Van: 5.1,2,e <5.1,2,e @amsterdam.nl>
Verzonden: dinsdag 22 februari 2022 9:14
Aan: 5.1,2,e <5.1,2,e @amsterdam.nl>; 5.1,2,e <5.1,2,e @amsterdam.nl>
CC: 5.1,2,e <5.1,2,e @amsterdam.nl>; 5.1,2,e <5.1,2,e @amsterdam.nl>
Onderwerp: SIN0401

Dag 5.1,2,e
Even ter aanvulling op wat we gisteren hebben besproken.
Vanuit veiligheidsperspectief is gekozen om de houten gordingen op de damwandplanken te vervangen met evenals toegepaste geperste roosters.

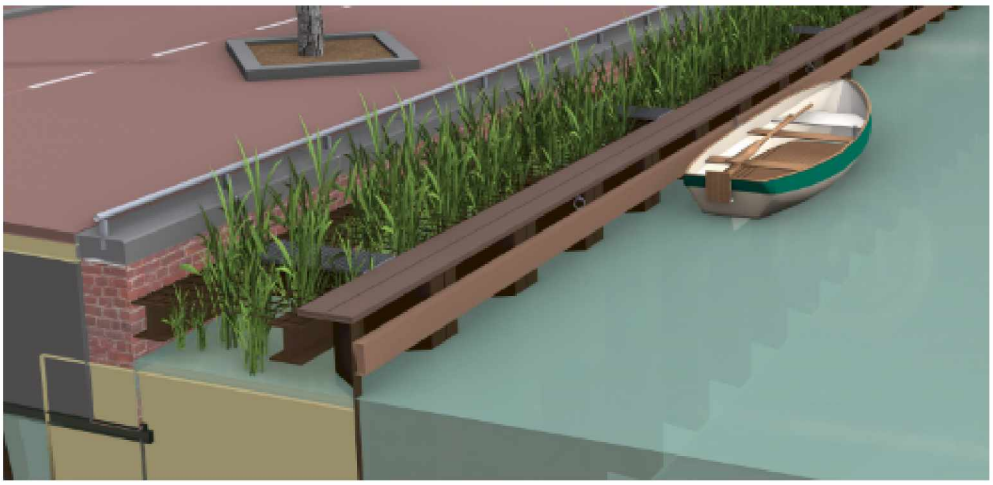
Dag 5.1,2,e
Betreffende toepassen van persroosters op de damwanden heb ik wat gas terug gekregen van R&D,
Kunnen wij leven met houten gordingen icm met antislip als hieronder uitgelegd?

Kennelijk worden er ontwerpwijzigingen in een ons onbekend parallel overleg genomen. Wat mij betreft kan dat niet zo zijn. Mensen die wat te zeggen hebben moeten in ons ontwerpoverleg zitten. Wij hechten erg aan het toepassen van houten delen op de damwandplanken vanuit de beeldkwaliteit. Het roestige staal en het hout samen met groen en baksteen op de achtergrond vormen een fraai geheel. Lange lengten persroosters detoneren te veel. Deze houten delen worden uiteraard voorzien van antislipprofielen

zoals in de projecten De Entree en IJ-boulevard het geval is. . Hiermee is de kans op uitglijden weggenomen. Kortom wij zijn niet akkoord. Als er een aanvullend overleg nodig is hoor ik het graag,

Dat is geen probleem. Lijkt me wel verstandig dat de planken dan haaks op de damwand worden geplaatst.
